**Avis de la mission régionale d'autorité environnementale
Projet de construction et d'exploitation d'un parc éolien de huit machines
au lieu-dit « la Vialette » - communes de Dourgne, Massagel et Arfons (Tarn)**

N° saisine : 2021- 9358

N° MRAe : 2021APO54

Avis émis le 02 juillet 2021

Carte qui synthétise les risques avifaunistiques – source scan 25 – réalisation EXEN

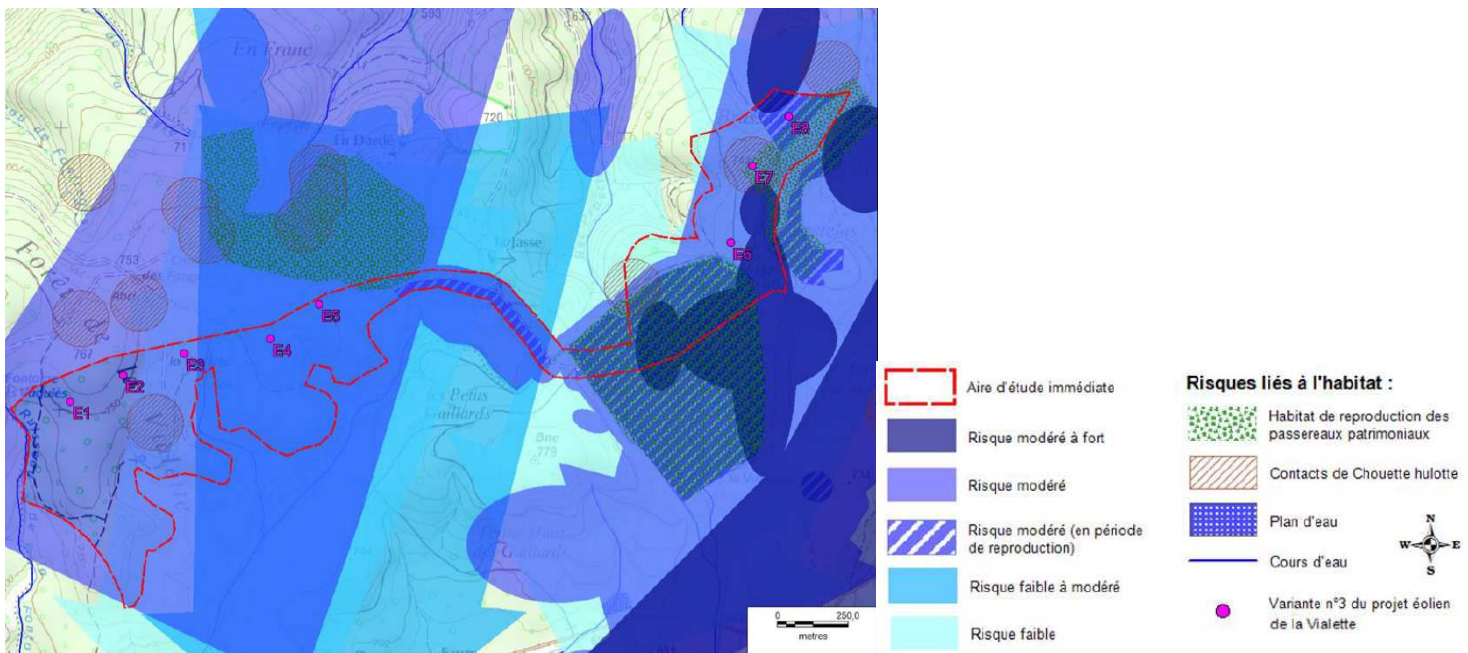
La ligne d'éoliennes E1 à E5 (partie ouest) est globalement orientée dans un axe nord-est/sud-ouest qui n'est pas complètement optimal par rapport à l'axe de migration observé (risques de collision modéré à fort identifiés). La MRAe évalue que ce choix d'implantation doit nécessairement conduire à la mise en place de mesures de réduction et de compensation suffisante pour parvenir à des incidences résiduelles faibles en matière de risques de collision et d'effet barrière pour l'avifaune.

VSB prévoit de mettre en place un système vidéo de détection pour l'avifaune (MR169) sur trois des huit éoliennes (celles présentant la plus grande sensibilité). La MRAe recommande compte tenu des enjeux et des impacts identifiés que ce système soit installé sur chacune des éoliennes et qu'il soit couplé à un visibilimètre compte tenu des conditions météorologiques de la zone d'étude.

La MRAe recommande de renforcer le système vidéo de détection des oiseaux (dispositif technique) et de l'étendre à l'ensemble des huit machines compte tenu des incidences attendues.

**Carte de confrontation du projet final avec les risques de mortalité – source IGN scan 25-
Réalisation Exen- extrait de l'étude chiroptère page 126/184**

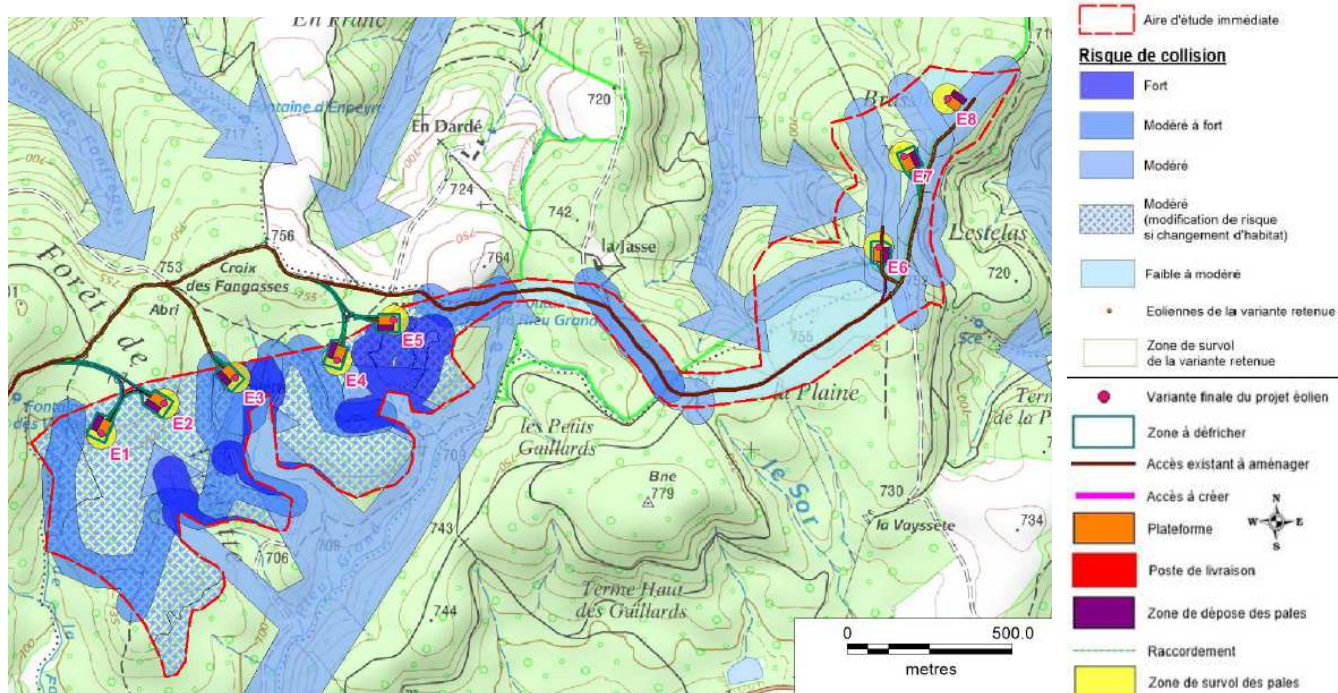
L'étude d'impact conclut sur un niveau d'impact brut modéré à fort sur le secteur ouest pour la Noctule de Leisler, la Grande Noctule et la Noctule commune, et modérée pour la Pipistrelle de Nathusius, le Minoptère de Schreibers, la Pipistrelle commune et la Pipistrelle de Kuhl. La MRAe considère que le niveau d'impact attendu pour la Grande noctule, la Noctule de Leisler, le Minoptère de Schreibers, la Pipistrelle de Nathusius doit être augmenté à un niveau de fort (en raison de leur sensibilité à l'éolien et du fort taux de mortalité observée au sein des centrales éoliennes voisines).

Le porteur de projet propose notamment comme mesure d'évitement de réaliser les travaux hors période sensible pour les chiroptères. La MRAe évalue que le calendrier est trop large et trop imprécis pour réellement en atténuer les impacts.
